Kód akce	Název akce	Městská část
BSP 176	Klánova - Filosofská - Vavřenova	Praha 4
Typ požadavku:	úprava křižovatky	Stav: vypracovaná studie

Kód akce	Název akce	Městská část
BSP 176	Klánova - Filosofská - Vavřenova	Praha 4
Typ požadavku:	úprava křižovatky

Další fotografie a dokumentace

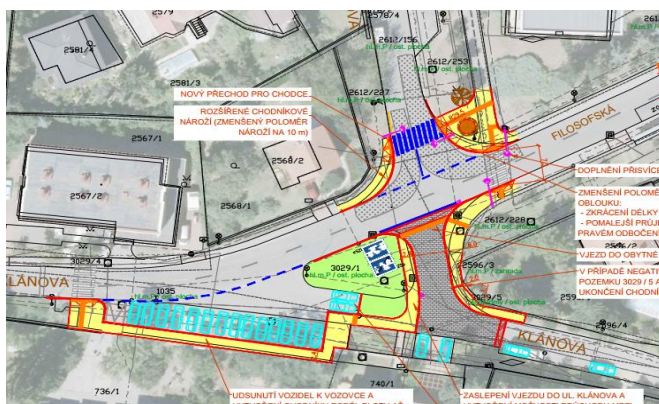
návrh ve dvou variantách, MČ dodá dodatečně výstupy z jednání komise dopravy, Automat: Vhodné ještě dořešit přímost pěších vazeb a doplnit přechod na záp. straně křiž. s Vavřenovou.
